Verkoop [Afd 8.4.2]

Verslagnummer:
28/24072025/49764/55583/1

Inspectie adres: Hogeweg 48, 9320 Aalst (België)
 Type: Verkoop [Afd 8.4.2]

Elektrisch bord

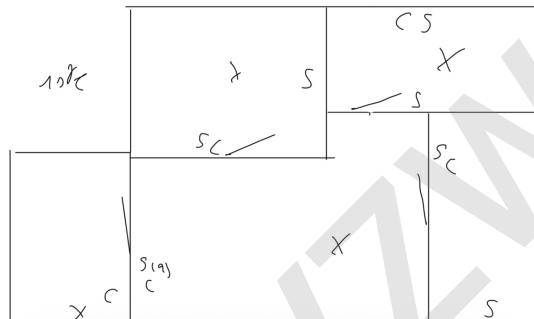
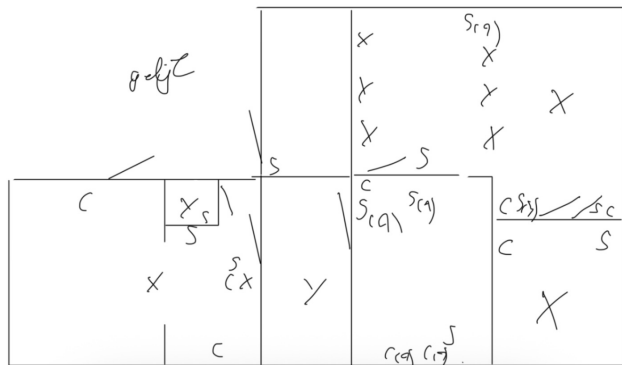
- De aarding van de stopcontacten zijn niet aangesloten op de aardingsgeleider. - oAfd 5.3.5.2.b
- De controle van een/meerdere foutlussen is niet afdoende, - oAfd 6.5.7.2.b.4.d; oAfd 6.4.6.4.b.4

- De penautomaten/zekeringen zijn niet van hetzelfde type. -
- De penautomaten/zekeringen van hetzelfde circuit zijn niet van dezelfde nominale grootte. - oAfd 5.3.5.5

- De houders van de penautomaten zijn niet uitgerust met een kaliberstuk. - oAfd 5.3.5.5.a
- De bescherming van de kringen is niet gedaan met penzekeringen en/of kleine penautomaten van het type D. - oAfd 5.3.5.5

- Het is niet mogelijk het elektrisch bord te open, demonteren zonder het te beschadigen. Alles kon niet gekeurd worden.
- Niemand aanwezig tijdens de controle.
